基 準 不 適 合 発 生 箇 所

改善の内容

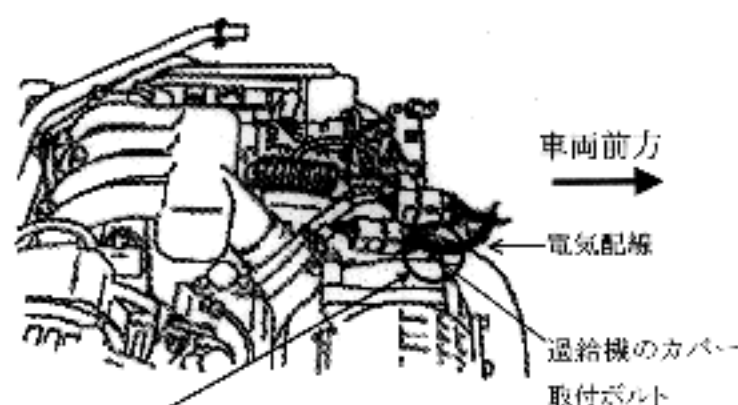
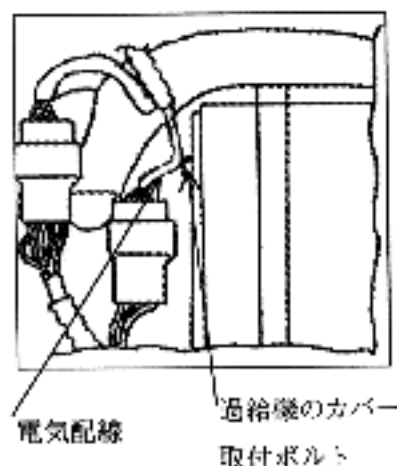
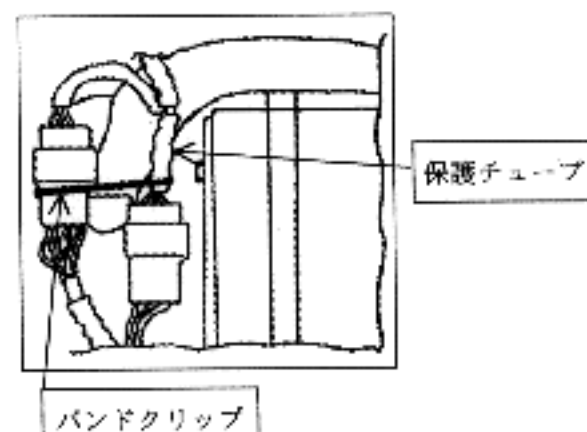
過給機付原動機の電子制御装置において、電気配線の取付けが不適切なため過給機のカバー取付ボルトと接触するものがあり、そのままの状態で使用を続けると、当該電気配線の被覆が損傷し原動機が不調となり、最悪の場合、原動機が停止するおそれがある。

改善前

改善後 注：□ は追加部品を示す

全車両、当該電気配線に保護チューブを取付けるとともに、バンドクリップを追加し過給機との隙間を確保する。
また、電気配線が損傷しているものは修正する。
